令和6年度から開始する安全研究プロジェクト に係る事前評価結果

令和6年1月17日
原子力規制委員会

令和 6 年度から開始する安全研究プロジェクト に係る事前評価結果（自己評価）

令和 6 年 1 月 12 日
原子力規制庁

図1 震源を特定せず策定する地震動の標準応答スペクトルの検討

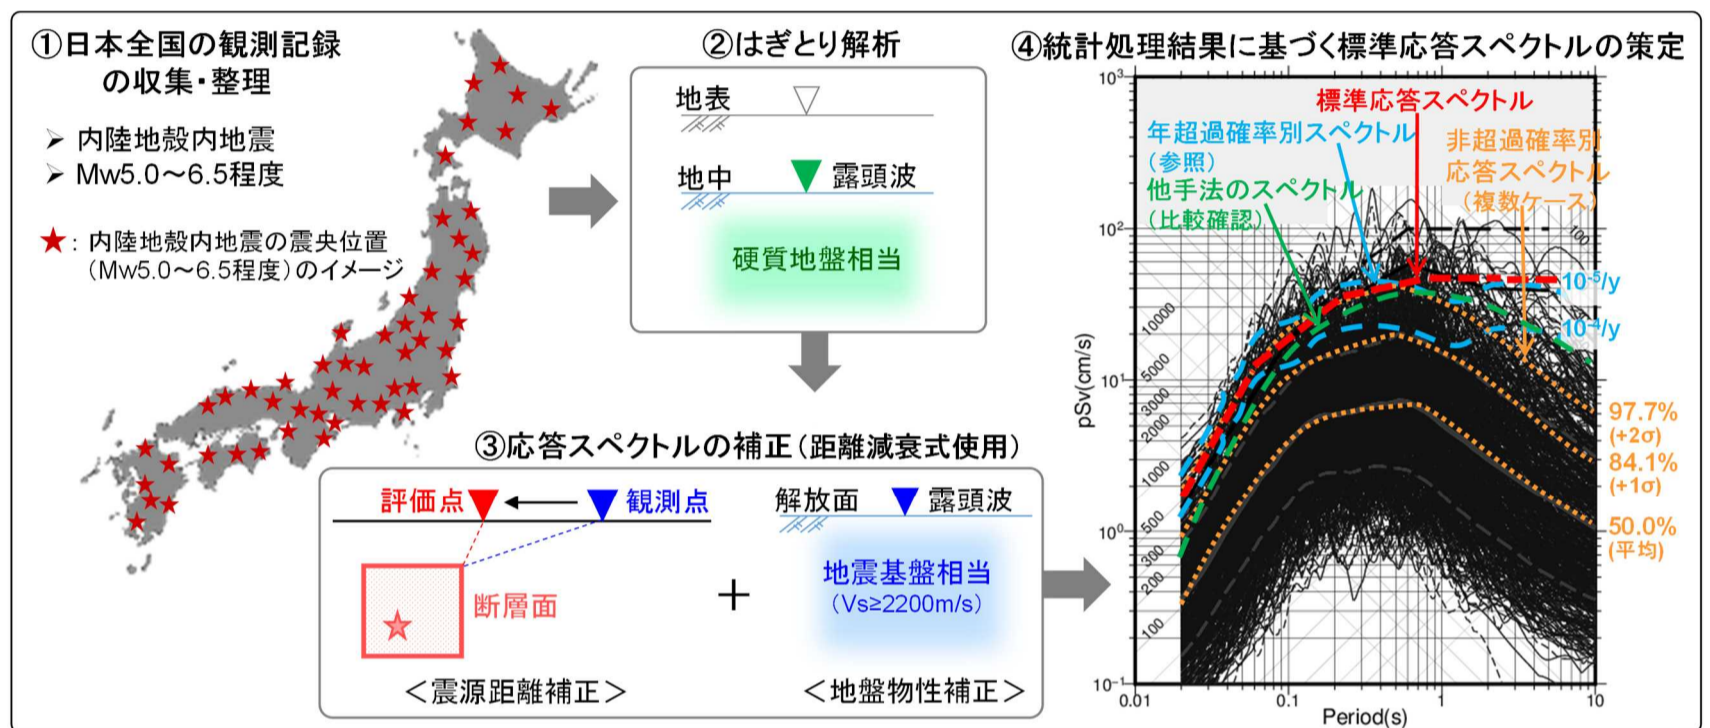
No.	評価項目	評価意見	回答
	<p>験方法が適切か。</p>	<p>ません。意図を明確にすることが必要と 考えます。</p>	<p>地震基盤相当面の大きさに補正するために、Noda et al. (2002)の距離減衰式の地盤補正項を用いて「地盤物性補正」を行いました（研究計画（案）の図1③右）。同検討チームでは、このNoda et al. (2002)の地盤補正項では最近の観測記録が使用されていないことが課題であるため、最新知見を考慮した中長期的な調査・研究を行い、補正方法の妥当性を確認することが重要であるとされました。また、「震源距離補正」（図1③左）、「標準応答スペクトルの妥当性確認」（図1④）等においても距離減衰式を用いており、中長期的に距離減衰式に係る調査・確認を行うことが課題とされました。</p> <p>以上の経緯及び高精度化の意図を明確にするために、以下とおり「研究計画（案）」に下線部分を追記しました。</p> <ul style="list-style-type: none"> - 「3. 背景」（1）8-10行目：「…補正処理等に用いる距離減衰式の最新知見を考慮した精度向上について、技術基盤グループの安全研究として取り組むべきとの整理がなされた⁽¹⁾。」 - 「6. 安全研究概要」（1）3-4行目：「…距離減衰式を用いた補正処理手法の最新知見を考慮した精度向上については中長期課題として整理された。」 <p>令和5年度までのプロジェクトでは、上記課題を踏まえて、文献調査を行い、最近の観測記録を用いて、応答スペクトルの補正処理等に利用可能な「地盤補正項を考慮した距離減衰式」を試作して従来手法の妥当性確認を試みましたが、大量データ（はぎとり波）の整備に時間を要し課題も多く残るため、令和6年度以降のプロジェクトにて継続して研究する計画としています。このことを明確にす</p>

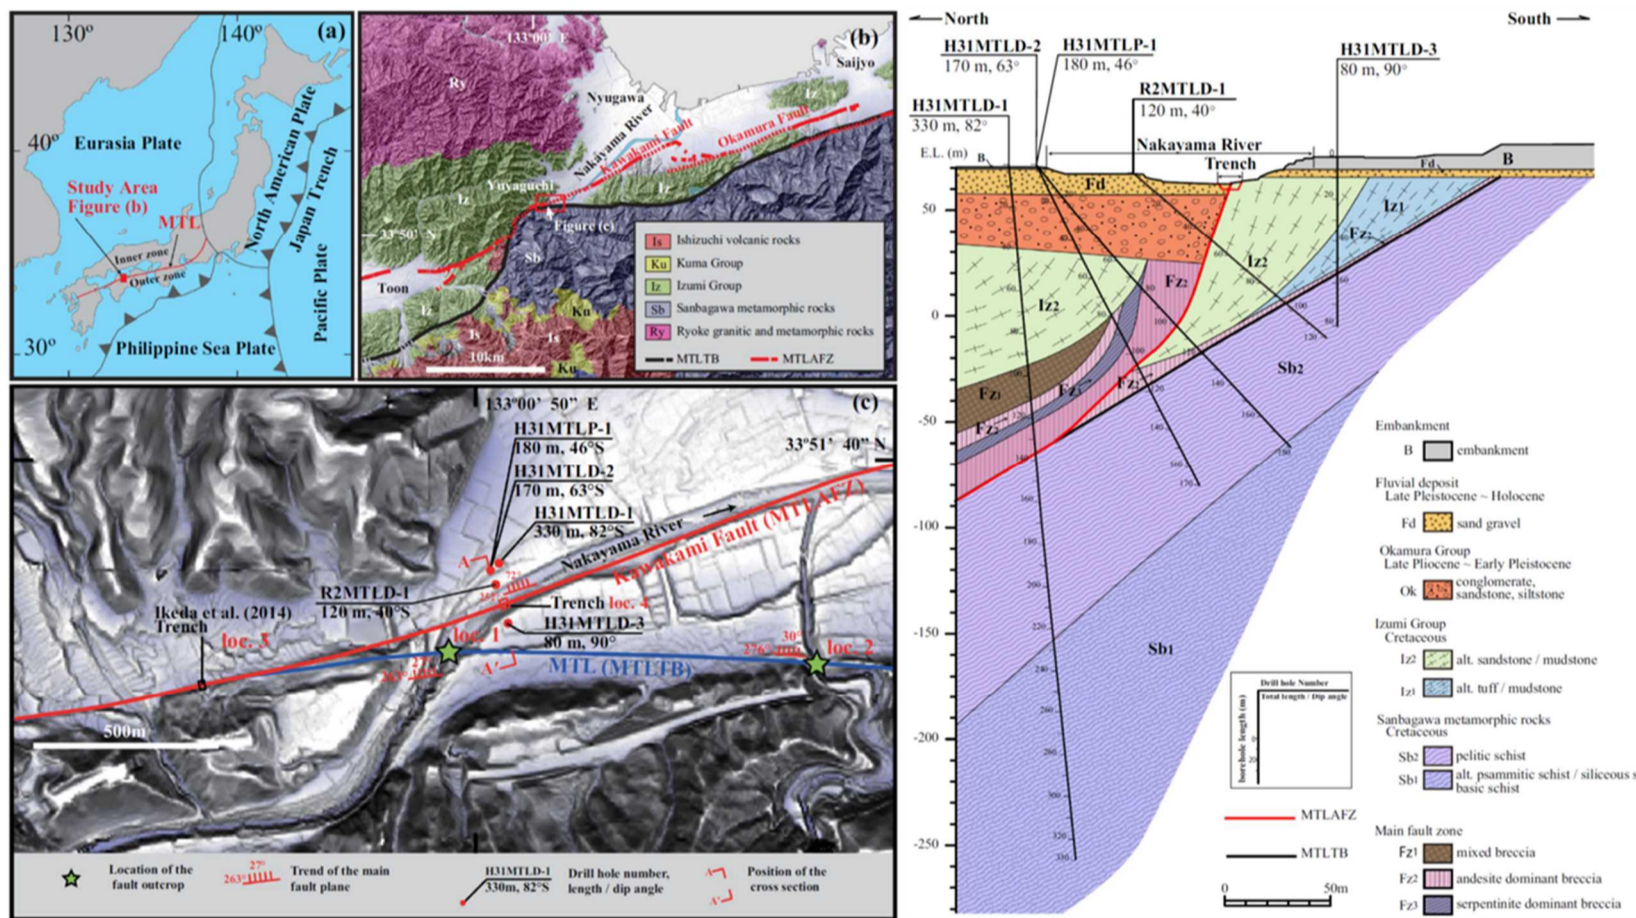
No.	評価項目	評価意見	回答
	結果の評価手法が適切か。	量的な評価手法と組み合わせて評価方法を体系化することが重要である。また現地の評価では、限られたデータから断層の活動性を評価する必要があり、各種手法の有効な組み合わせなどを評価方法と合わせてまとめることも必要である。(スライド 10 枚目)	けていましたので、研究計画（案）の 6. (1)a 及び b 末尾に明示しました。
4	④ 重大な見落とし（観点の欠落）がないか。	特にないと考えられる。	—
5	その他	5 年間続く研究計画の年表では、定量的な「指標」や定性的でも「こういうことを段階的に明らかにする」というような各段階での具体的な目標が必要でないか？	頂いたご意見について拝承いたします。研究計画（案）の行程表に、各年度における取りまとめ又は整理事項を記載しました。また、研究計画は年度ごとに更新する予定であり、各段階で得た成果を含めて最新知見を研究計画に適時に反映するよう努めます。
